Informe: LM-EIC-PIG-I-0020-2021

Informe de Revisión del rediseño del muro MP-EJE1-0.38I y MP-EJE1-0.37D:

Proyecto intersección rotonda de La Bandera

Figura 2. Detalle del sistema de impermeabilización para los muros pantalla de pilotes

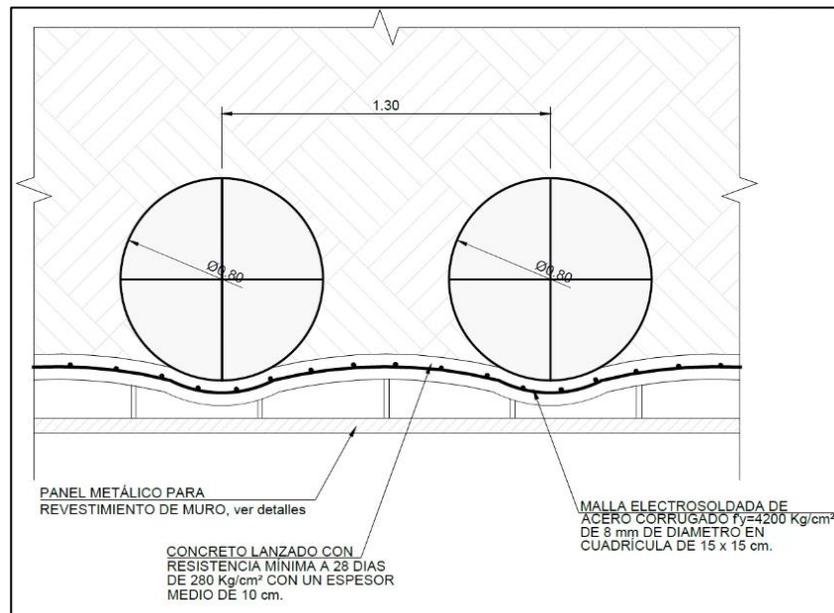
El sistema de impermeabilización se considera apropiado, ya que se utiliza una malla de dimensiones y calibre acordes con el tipo de estructura, además el espesor de concreto lanzado de 100 mm en promedio para una resistencia de 280 kg/cm² a 28 días corresponde con lo generalmente utilizado y recomendado para el revestimiento de este tipo de muros.

Finalmente se considera recomendable incluir en las especificaciones de los materiales utilizados en el proyecto, las de la malla electro soldada de acero corrugado. De acuerdo con las normativas la especificación estándar para el alambre de acero al carbono, liso y corrugado y mallas electrosoldadas para refuerzo del concreto corresponde a la norma INTE C402 (ASTM A1064).

Se recomienda solicitar e incluir las especificaciones de la malla de acero electrosoldada que se utilizará como parte del sistema para la impermeabilización del muro.

Figura 3. Detalle según planos del drenaje para los muros pantalla de pilotes

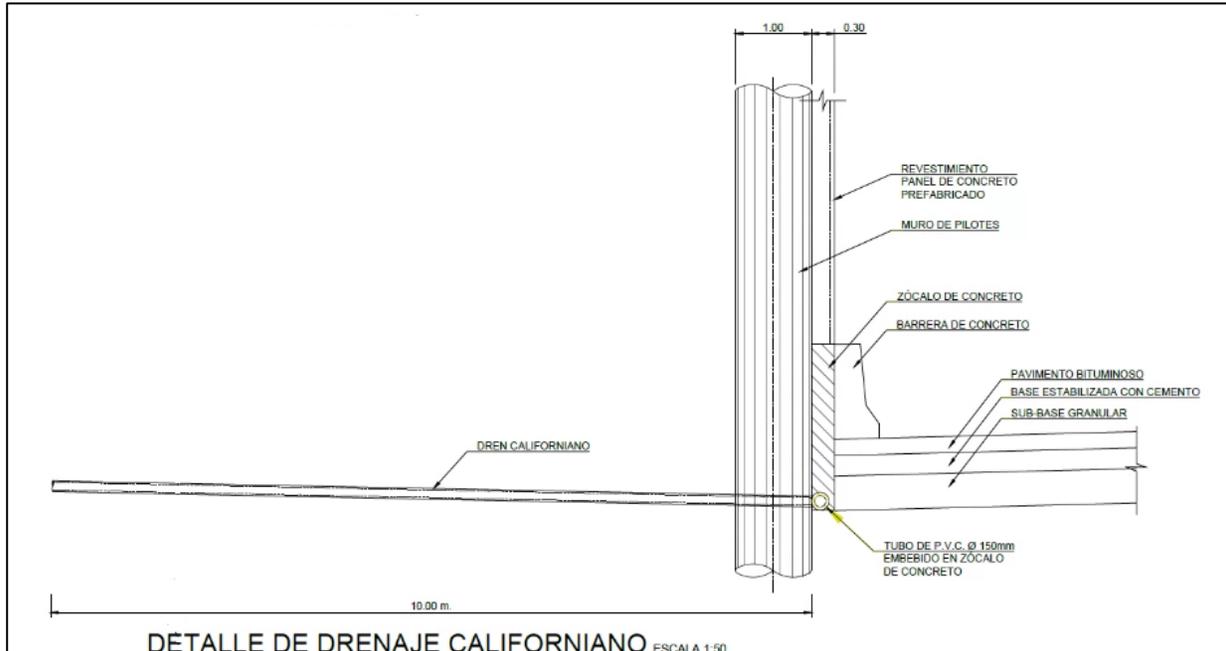
Cabe resaltar que los drenajes californianos se recomienda colocarlos 50 cm por debajo del afloramiento del agua, con una inclinación aproximada de 10°. En planos proporcionados no se observa la cota de ubicación de la profundidad del nivel freático por lo que no se puede constatar si la ubicación de los drenajes es adecuada. Sin embargo, en visitas anteriores, el personal de la empresa BAC-Vieto y Asociados encargados de la supervisión del proyecto, indicaron que la presencia de afloramientos de agua subterránea en niveles relativamente superficiales, por tanto, se considera recomendable verificar la posición de estos drenajes para garantizar su funcionamiento.

Como se mencionó anteriormente, el diseño final de los muros de pantalla de pilotes contempla pilotes de longitudes variables hasta 16 m, que implicaría al menos la presencia del nivel freático colgado, lo que corresponde con los comentarios del personal de BAC – Vieto. Por lo tanto, se considera recomendable hacer una revisión del sistema de drenajes que se pretende instalar en el proyecto, ya que los muros son un tipo de estructura que se encuentra sometida a cargas laterales dadas por los empujes activos de la masa de suelo, los cuales se pueden incrementar considerablemente con el aporte del empuje de agua del nivel freático. Dado esto, un apropiado sistema de drenaje que permita liberar estas presiones es indispensable para el buen funcionamiento de la estructura.
